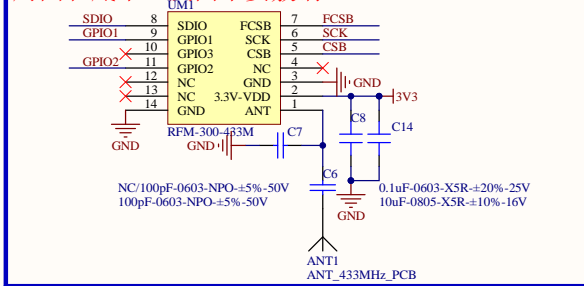
周围和底下正反面不要敷铜

BOM要增加LED发射管间隔柱

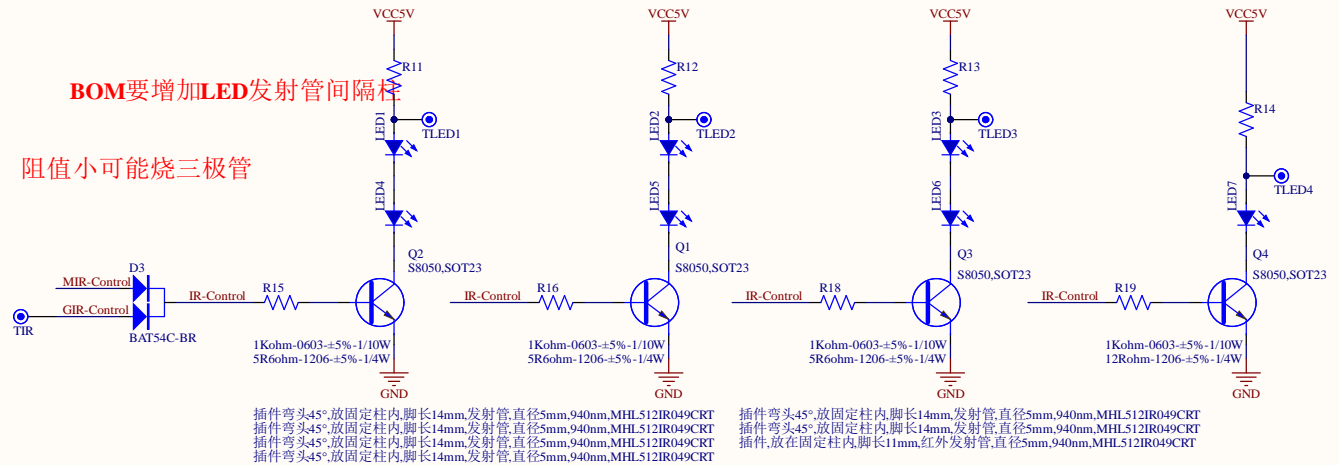
阻值小可能烧三极管

复用隔离电阻
